Byte av elanslutning Nimbus torkarmotor.

Från fabrik sitter en torkarmotor med kontaktstycke som har flatstiftskontakter 2,8 mm.

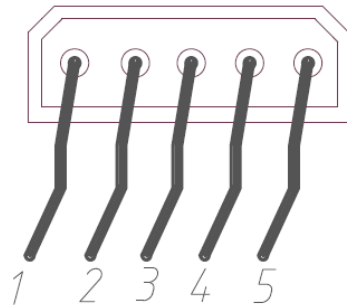
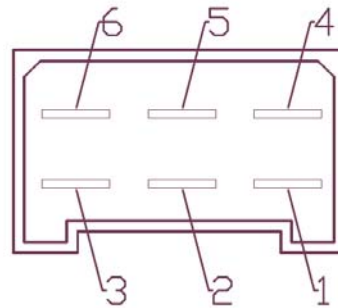
I båten sitter motsvarande kontaktstycke som har flatstiftshylsor 2,8 mm.

Ersättningsmotorn har kontaktstycke med flatstiftskontakter 6,3 mm

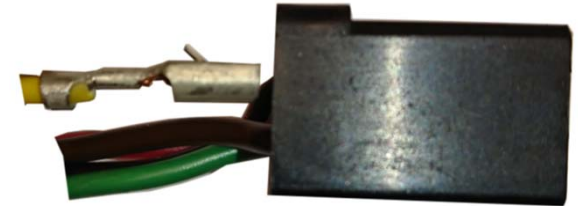
6 = 31 Svart kabel

5 = Tom

4 = 53b Grå kabel

3 = 53a Blå-svart kabel

2 = 53 Blå kabel

1 = 31b Blå-vit kabel

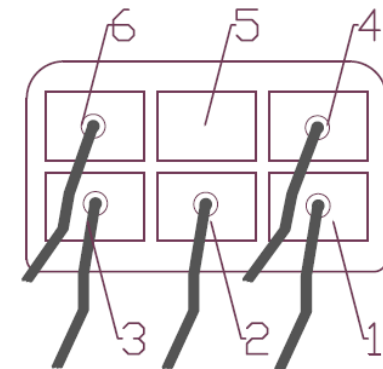
Notera färg och plats som kablarna har i kontaktstycket i båten. Märk upp kablarna med bifogade etiketter. Kapa sedan kablarna och montera bifogade flatstiftshylsor.

Flatstiftshylsorna monteras bakifrån. Ett klick ska höras när hylsan bottenar.

OBS! Kabelfärgerna i båten varierar.

Kablarna ska monteras enligt nedan.

6 = 31

5 = Tom

4 = 53b

3 = 53a

2 = 53

1 = 31b
